Controlebezoek - Periodiek [Hfst 6.5]

Verslagnummer: 32/13102026/64591/76883/1

Inspectie adres: Gravendreef 11, bus 5, 9120 Beveren-Kruibeke-Zwijndrecht (België)

Elektrisch bord

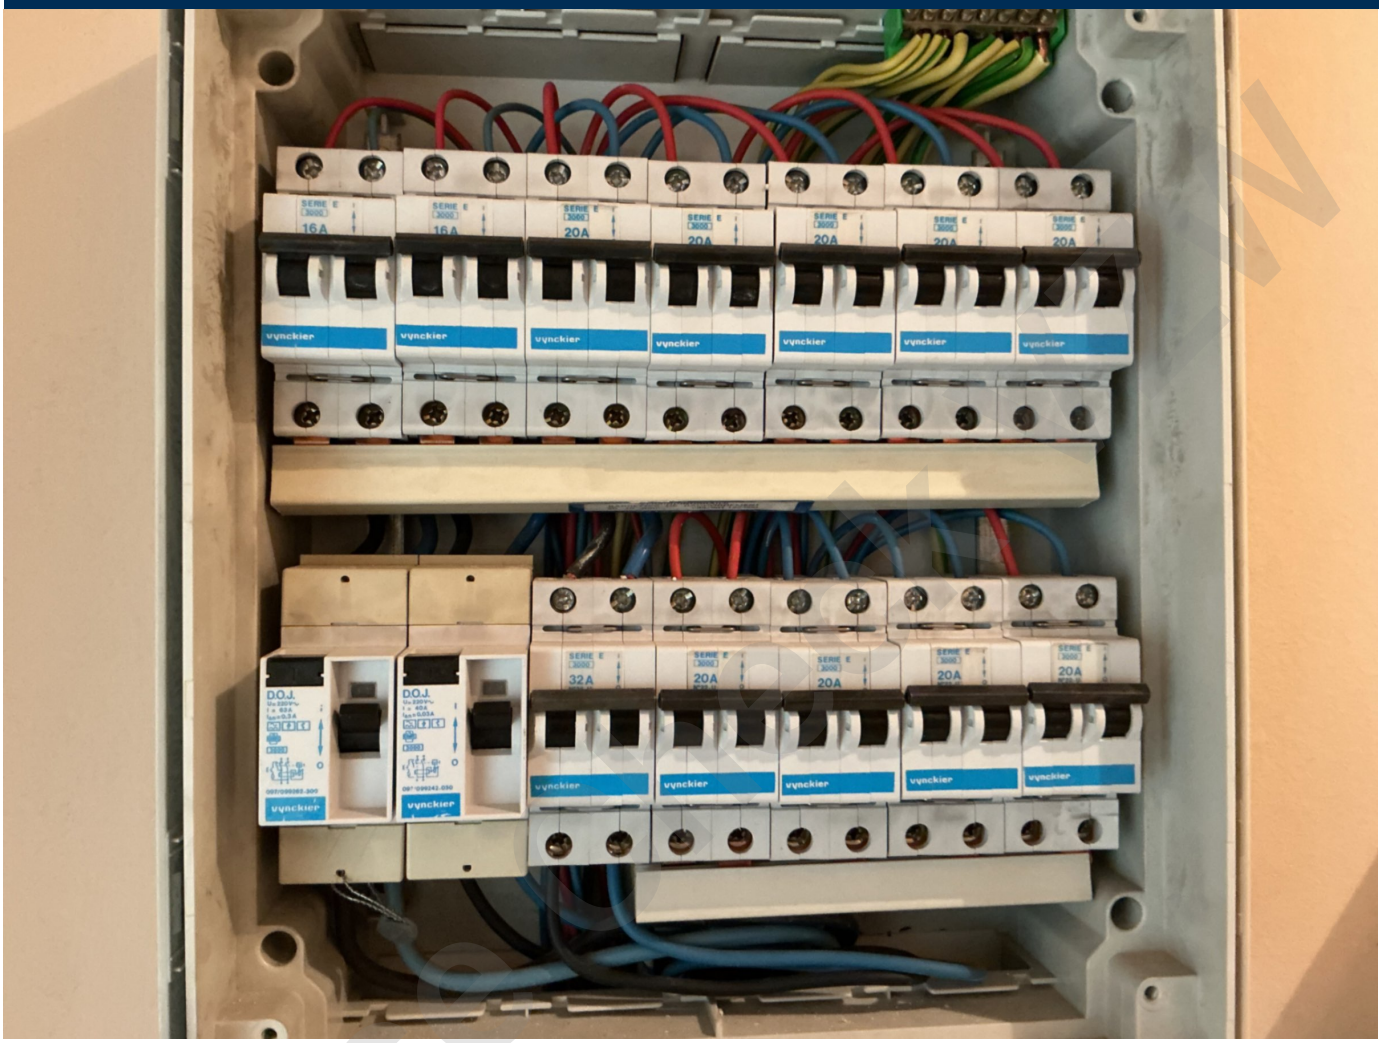
- Het verdeelbord is onvoldoende gemarkeerd. Individuele markering, voedingsspanning en/of gevarendriehoek ontbreken. - oAfd 3.1.3.3; Afd 9.4.1
- Het eendraadschema en situatieplan zijn niet aanwezig. - oAfd 3.1.2.1

- Geleiders van het type VOB zijn niet in een buis geplaatst en/of zoals het zou moeten. - oAfd 5.2.9.3
Extra opmerking: Oa aan teller
- Aansluitingen voor samenvoegingen, verbindingen of aftakkingen van kabels werden niet uitgevoerd in overeenstemming met de regels van de kunst in dozen, borden, aansluitklemmen van schakelaars, stopcontacten of in de ruimtes van hanglichtarmaturen. De inbouwdozen van schakelaars en stopcontacten moeten voldoende groot zijn om gemakkelijk verbindingen hierin te kunnen maken. - oAfd 5.1.1.2; Afd 1.4.1; Afd 1.4.2; Afd 5.2.6
Extra opmerking: Oa aan teller
